**ALEGACIONES AL ANUNCIO DE LA SUBDIRECCIÓN GENERAL DE DOMINIO PÚBLICO
HIDRÁULICO E INFRAESTRUCTURAS DE LA DIRECCIÓN GENERAL DEL AGUA DEL MINISTERIO
PARA LA TRANSICIÓN ECOLÓGICA Y EL RETO DEMOGRÁFICO, RELATIVO A LA INFORMACIÓN
PÚBLICA DEL ANTEPROYECTO Y EL ESTUDIO DE IMPACTO AMBIENTAL DE "CENTRAL
FOTOVOLTAICA PARA LA ESTACIÓN DE BOMBEO PANSER". CLAVE: 08.273-0021/2101. PLAN
DE RECUPERACIÓN, TRANSFORMACIÓN Y RESILIENCIA – FINANCIADO POR LA UNIÓN
EUROPEA – NEXT GENERATION EU**

Que, en relación con el Anteproyecto promovido por la empresa pública ACUAMED para la instalación de una Planta Solar Fotovoltaica en el término municipal de Llaurí, actualmente en fase de información pública, y que contempla la expropiación de terrenos agrícolas de regadío para su ejecución, vista la Memoria y sus anexos, así como el Estudio de Impacto Ambiental y sus anexos, presento las siguientes **ALEGACIONES** contra este ANTEPROYECTO:

El presente escrito se interpone en el plazo de 30 días hábiles establecido en el anuncio publicado en el B.O.E. de fecha 27 de junio de 2025, donde se somete a información pública el ANTEPROYECTO DE “CENTRAL FOTOVOLTAICA PARA LA ESTACIÓN DE BOMBEO PANSER” su estudio de i

Imagen superpuesta de la alternativa P1 de la PSFV Panser y la del visor de la G.V. con la línea roja que delimita la Zona de Protección del Humedal nº 8 Marjal y Estany de la Ribera Sur del Xúquer

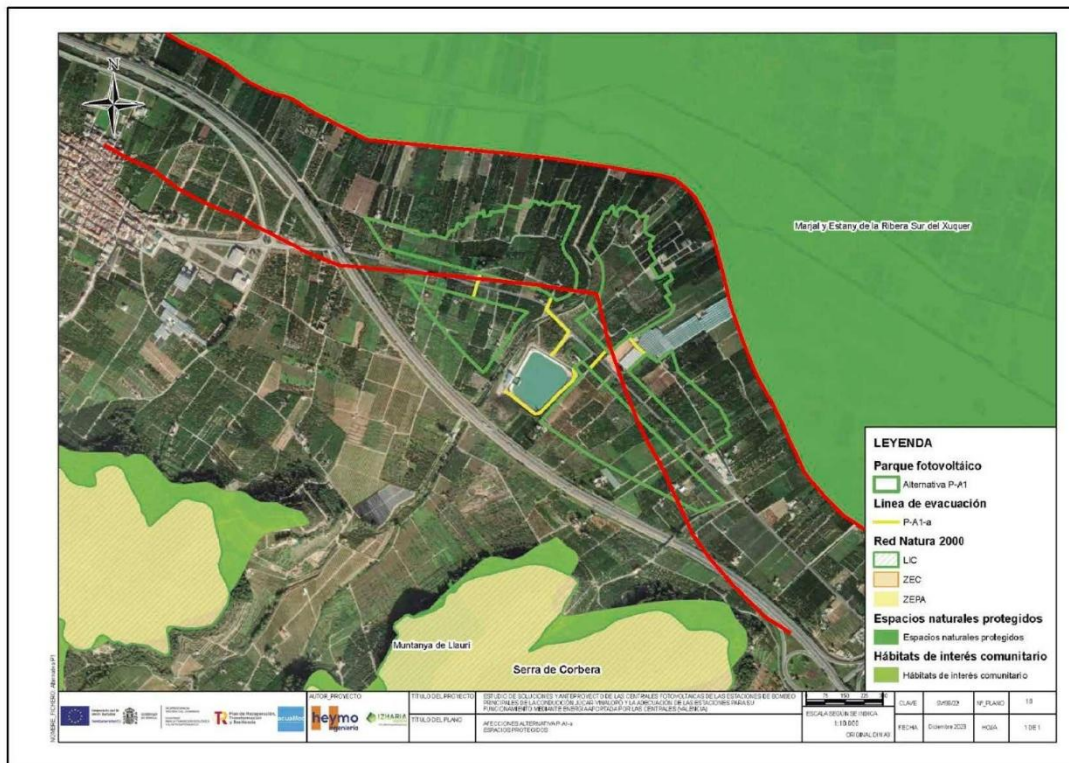
A continuación mostramos una imagen donde se superponen dos imágenes: una la de las parcelas que componen la PSFV de la alternativa P1 y una segunda imagen del visor cartográfico de la Generalitat Valenciana del Humedal nº 8 del catálogo de zonas húmedas de la C.V. Marjal y Estany de la Ribera Sur del Xúquer, donde se aprecia que gran parte de las tres parcelas inferiores están dentro de la zona de protección de dicho humedal. También se observa la proximidad de la ZEPA Serra de Corbera.

Tan solo por esta afección la opción P1 debería ser descartada por el gran impacto medioambiental que supondría su ejecución.

Como vemos, el anexo asigna a la Alternativa P1 casi la misma puntuación que la P3, cuando esta última no tiene ninguna afección medioambiental significativa si la comparamos con la P1, donde, según datos del estudio de impacto ambiental **34,89 Ha. están localizadas dentro de la zona de protección de la Marjal y Estany de la Ribera Sur del Xúquer.**

Imagen superpuesta de la alternativa P1 de la PSFV Panser y la del visor de la G.V. con la línea roja que delimita la Zona de Protección del Humedal nº 8 Marjal y Estany de la Ribera Sur del Xúquer

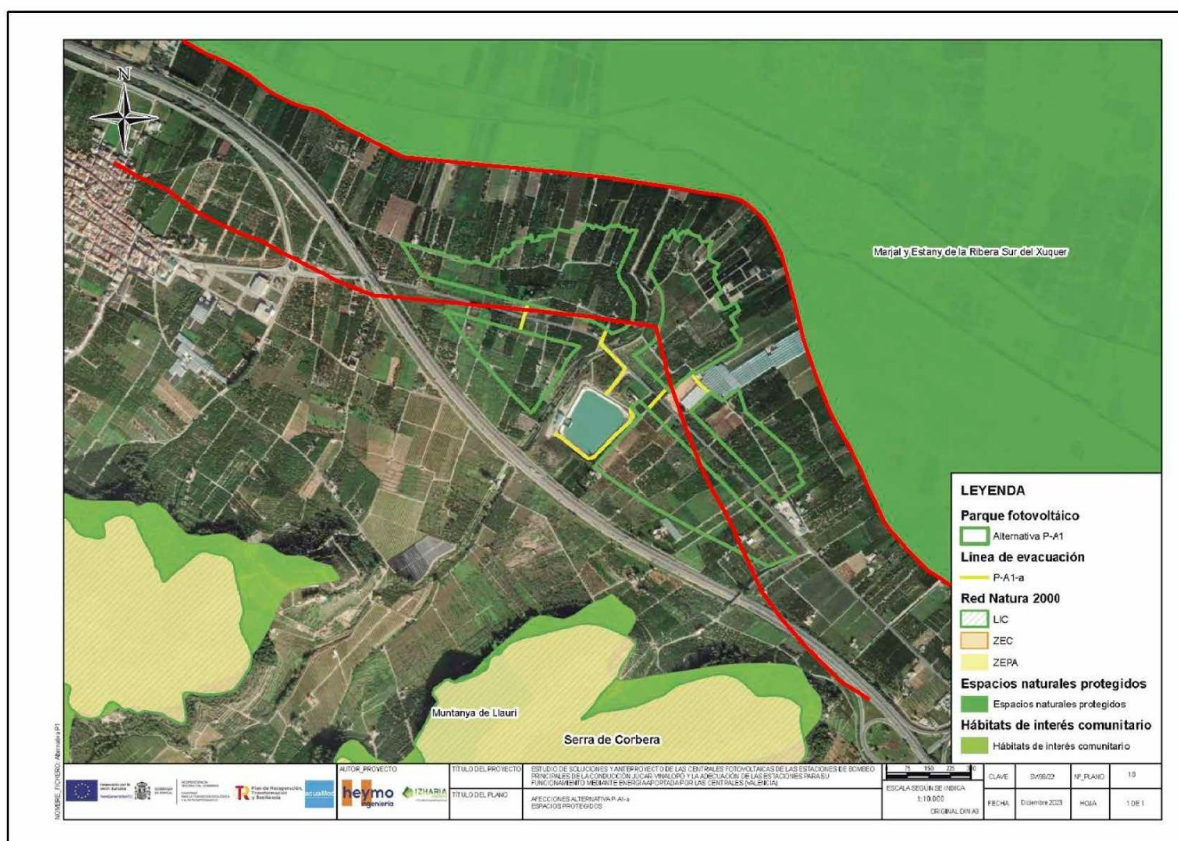
Como se ha señalado en la alegación CUARTA este Anteproyecto tiene una repercusión sobre el LIC Serra de Corbera y la Marjal y Estany de la Ribera Sur del Xúquer. Aunque las tres Alternativas guardan la distancia legal respecto a la Serra de Corbera, no ocurre lo mismo con la Marjal y Estany de la Ribera Sur del Xúquer, **del total de las 51,85 Ha. de la Alternativa P1, 34,89 Ha. (67,29%) están localizadas dentro de su zona de protección, con el grave impacto ambiental que esto puede suponer**, como se ve en la siguiente imagen:

A su vez, cabe señalar que tanto la Serra de Corbera como la Marjal son dos ecosistemas con una gran interdependencia, tanto en el aspecto morfológico como respecto a la fauna que habita en ambos parajes y ni un Estudio de Impacto Ambiental, por muy bien realizado que esté, puede prever las consecuencias que provocará la instalación de la PSFV, situada entre ambas zonas de gran valor medioambiental.
